Autorité environnementale

Avis délibéré de l’Autorité environnementale sur la création de la zone d’aménagement concerté (Zac) des Coteaux d’Ormesson à Ormesson-sur-Marne (94) - 2^{ème} avis

n°Ae : 2025-047

Avis délibéré n° 2025-047 adopté lors de la séance du 12 juin 2025

Figure 6 : Synthèse cartographique des enjeux écologiques recensés sur la zone d'étude (source : dossier)

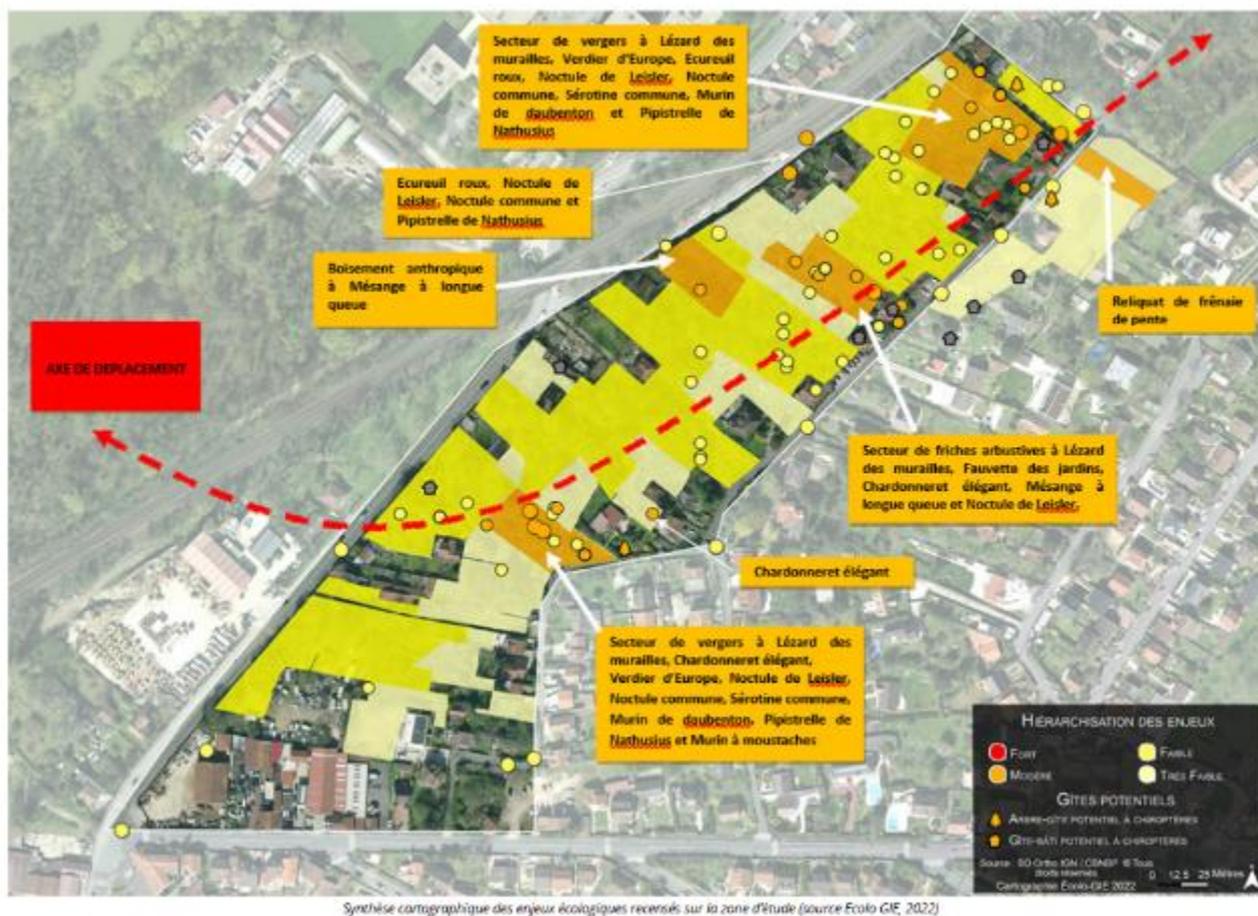
configuration et leurs dégradations, alors que certains arbres (deux ou trois selon la synthèse présentée dans le dossier) présentent un intérêt en tant que gîte. Aucun indice de présence de chauves-souris n'a été repéré lors de cette recherche. Le tableau de synthèse de cette recherche de gîtes figurant dans le dossier est très peu lisible, ce qu'il convient de corriger.
